第3回核燃料施設合同面談資料

資料2 構成管理の三要素の均衡維持について

日本原燃株式会社

2020年9月30日

再処理施設における構成管理の三要素の均衡維持（「前処理建屋 中圧空気圧縮装置更新工事」の例 4項参照）

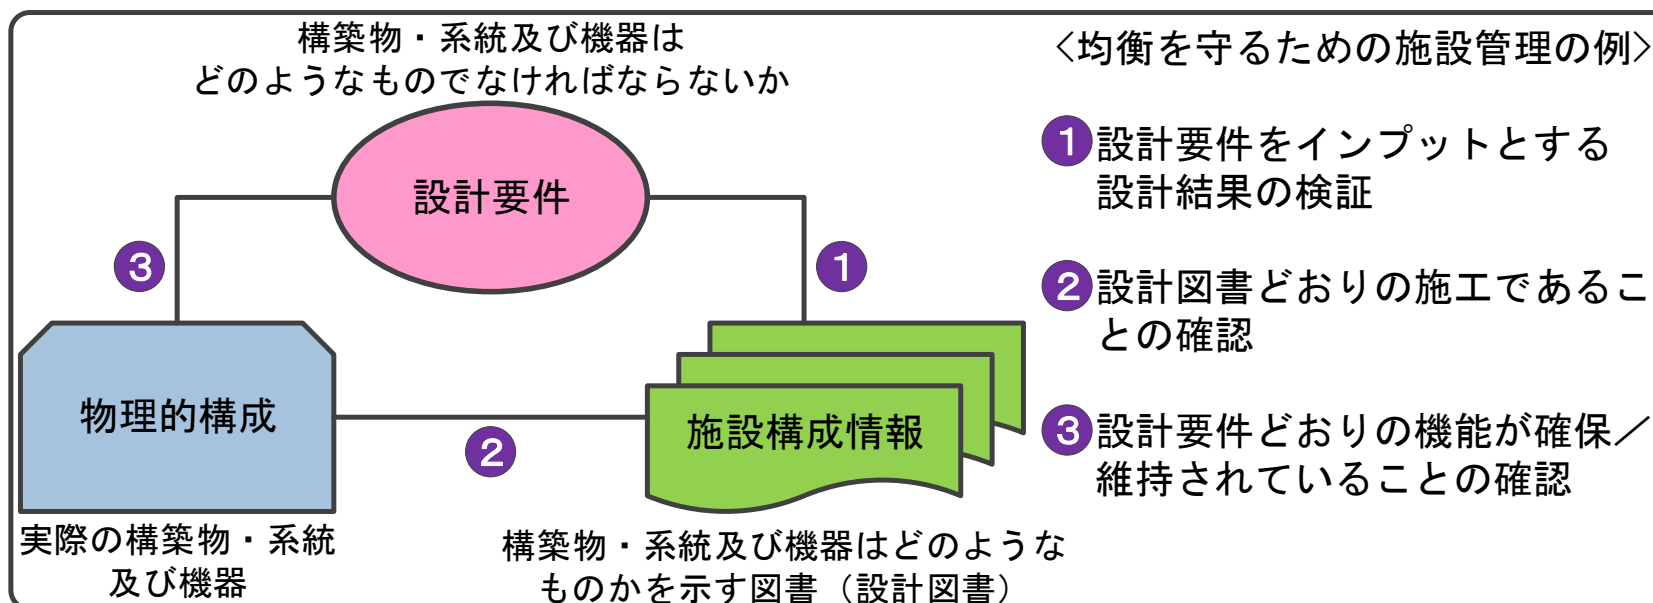
指摘事項に対する説明：

再処理施設及び廃棄物管理施設における設計管理、作業管理及び構成管理について、実施者が不明確であるため、説明すること。

また、複数部署によりどのように構成管理の三要素の均衡が維持されるのかを説明すること。

- ① 再処理施設及び廃棄物管理施設においては、設計の責任者（許認可図書・自主的設計要件の確認、新設計の実施、設計図書の改定等）、施工（工事監理）の責任者（施工図等と現場設置状況の確認等）、検査・試験の責任者（設計で要求される機能の確認・現場の設置状況と設計図書等との整合確認等）、運転の責任者が、それぞれ連携して業務を行うことで三要素の均衡維持を図っている。
- ② このため、保安規定においては、構成管理の実施者として「施設管理を実施する各職位」とするとともに、各職位の担務する具体的な業務については、保安規定第17条（職務）に記載している。
- ③ 保安規定第74条12(構成管理)、第75条（設計管理）及び第76条（作業管理）に係る実施者の詳細については、別紙1のとおりであるが、次頁に更新工事を例に構成管理の三要素の均衡維持の具体例を示す。

- 前処理課（設計責任者）は、設計要件が施設構成情報（設計図書、仕様書等）に適切に反映されていること＜①の確認＞を設計の検証にて確認する。また、前処理機械課が行った更新工事後の試験・自主検査の結果により、施設構成情報どおりの設備であること＜②の確認＞、設計要件を満たす設備であること＜③の確認＞の確認を、設計の妥当性確認として実施する。

- 運転部（運転責任者）は、設計要件どおりに設備が維持されていること＜③の確認＞を巡視、監視により確認している。また、不適合事象等を発見した場合には、前処理課に連絡を行い、施設構成情報と物理的構成との整合＜②の確認＞を図る。
- 前処理機械課（施工、試験責任者）は、点検・巡視及び自主検査等により均衡が維持されていること＜②③の確認＞を確認する。また、不適合事象等を発見した場合には、是正を図る。＜②の確認＞
- 前処理課および前処理機械課は、不適合の状況について、情報を共有する。
